# Parco Eolico “EMILIE” sito nel Comune di Casalfiumanese (BO)

Relazione di approfondimento impatti cumulati a  
carico della componente naturalistica

**IT-VesEMI-PGR-SPE-TR-11**

Il presente documento è stato predisposto in risposta alla richiesta perfezionamento atti del Ministero dell'Ambiente e della Sicurezza Energetica (protocollo numero: 0162726 del 12/10/2023), avente come Oggetto:

**Figura 1** Ubicazione del “Parco Eolico Emilie” (ID: 10327) in esame (in rosso), del “Parco Eolico Emilia” (ID 9056) in fase autorizzativa (in giallo) e del Parco eolico esistente Casoni di Romagna (in celeste)

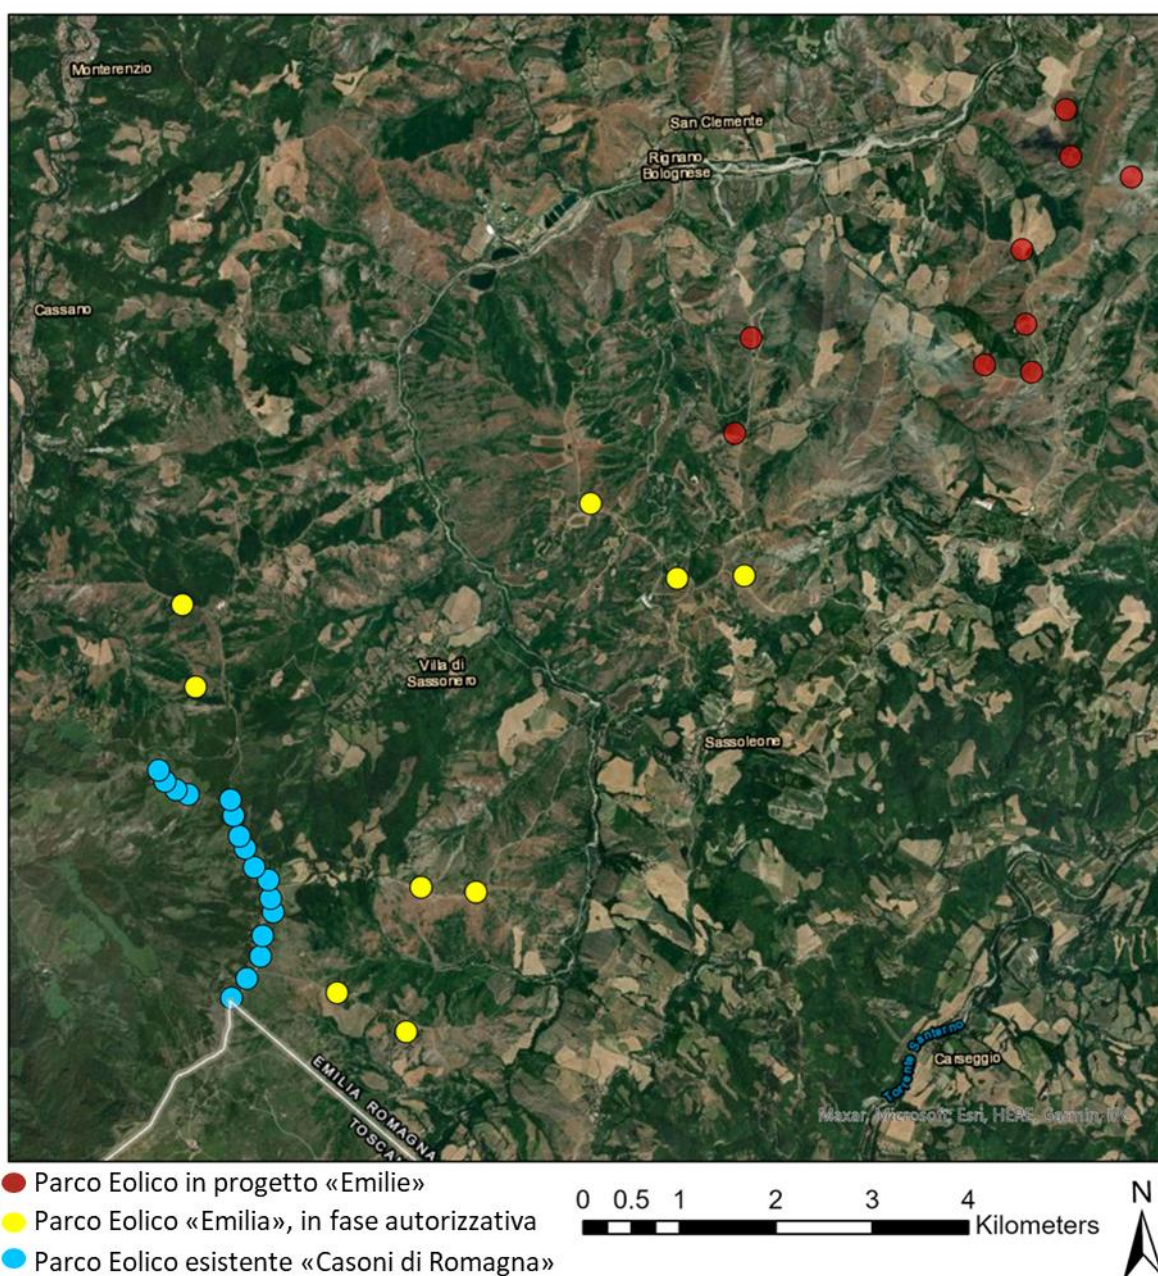
*"l'istanza non è immediatamente procedibile in quanto gli impatti cumulativi legati al progetto "Parco Eolico Emilia" (ID 9056) non sembrano essere esaurientemente identificati. Nello studio di impatto ambientale, infatti, non sembrano essere stati valutati in maniera dettagliata i possibili effetti o impatti diretti o indiretti, a breve, medio o lungo periodo a carico della componente naturalistica (habitat, flora e fauna), determinati dall'opera progettuale, anche in ragione del fatto che diversi sono i siti della Rete Natura 2000 presenti nell'area vasta. Tali possibili impatti dovrebbero inoltre, essere riferiti sia rispetto alle diverse componenti che compongono l'opera che riferiti a tutte le fasi di vita del progetto (costruzione, esercizio, manutenzione, dismissione e recupero).*

Relativamente al "Parco Eolico Emilia" (ID: 10327), le opere previste nel progetto "Parco Eolico Emilia" (ID 9056) non interessano direttamente le aree in progetto. La distanza minima tra gli aerogeneratori dei due parchi è di circa 1.500 m in linea d'aria; l'aerogeneratore del "Parco Eolico Emilia" (ID: 10327) più prossimo al "Parco Eolico Emilia" (ID 9056) è il WTG11, collocato ad una distanza di 1.500 m da quest'ultimo.

Gli effetti cumulati interessano in particolare il distretto dei WTG 11 e WTG 14 e i beni culturali che ricadono nel distretto sud est dell’area di indagine.

**Figura 2** Rappresentazione dei rapporti tra le aree di Progetto (“Parco Eolico Emilie” (ID: 10327)) e i siti della Rete Natura 2000

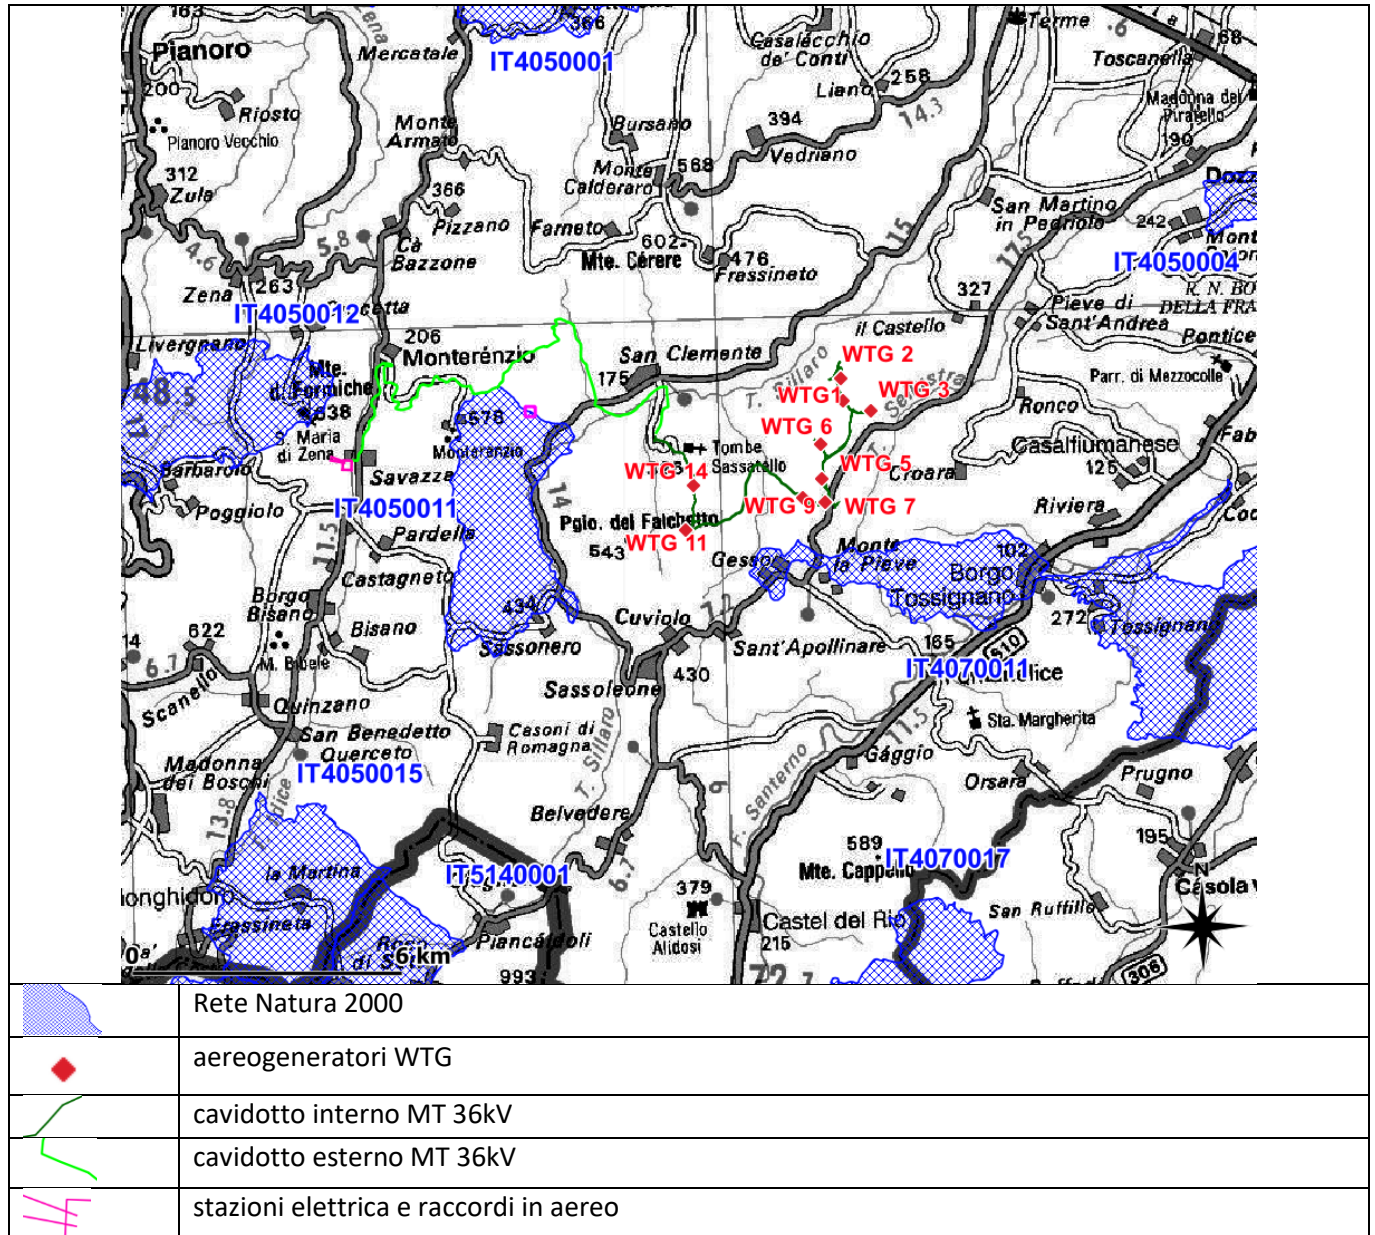
*Sempre in considerazione del fatto che il progetto indicato in oggetto ricadrebbe molto vicino a quello denominato "Parco Eolico Emilia", si chiede di valutare se non sia il caso di aumentare l'area buffer di 5 km, all'interno del quale sono stati presi in considerazione i siti SIC/ZPS. A tal proposito si fa presente che a distanza di poco più di 5 km dal progetto è presente il SIC/ZPS IT4050004 "Bosco della Frattona, il quale non sembra essere stato valutato nella documentazione tecnica trasmessa."*

In dettaglio, parte delle aree di Progetto risultano esterne ma adiacenti alla ZSC IT4050011 *Media Valle del Sillaro*, in quanto sono previsti lavori durante la fase di cantiere (posa di cavo elettrico interrato su pertinenza stradale) lungo Via Cà dei Masi (Comune di Monterenzio), che costituisce il confine settentrionale di questa ZSC.

Inoltre, la ZSC IT4050011 *Media Valle del Sillaro* e la ZSC/ZPS IT4070011 *Vena del Gesso Romagnola* ricadono nella fascia di protezione di 5 km (rispetto all’ubicazione degli aerogeneratori), dove è obbligatorio effettuare le valutazioni di incidenza secondo quanto previsto dalla normativa Regionale dell’Emilia Romagna (DA N° 51, 2011; DGR n. 111 del 31 gennaio 2018). Infine, alcune aree di Progetto (raccordi aerei dalla nuova stazione elettrica all’esistente elettrodotto) sono situate entro 1 km in linea d’aria dalla ZSC/ZPS IT4050012 *Contrafforte Pliocenico*.

Da questa preliminare disamina, sono ragionevolmente da escludere interferenze dirette/indirette con siti della Rete Natura 2000 oltre i 5 km da tutte le aree di Progetto, così che il più prossimo escluso dalle successive valutazioni risulta essere la ZSC IT4050015 “La Martina, Monte Gurlano”, distante oltre 6 km in linea d’aria dalle

In conclusione, si ritiene ragionevole che il presente Progetto possa potenzialmente interferire, in modo diretto e/o indiretto, soltanto con i seguenti tre siti della RN2000:
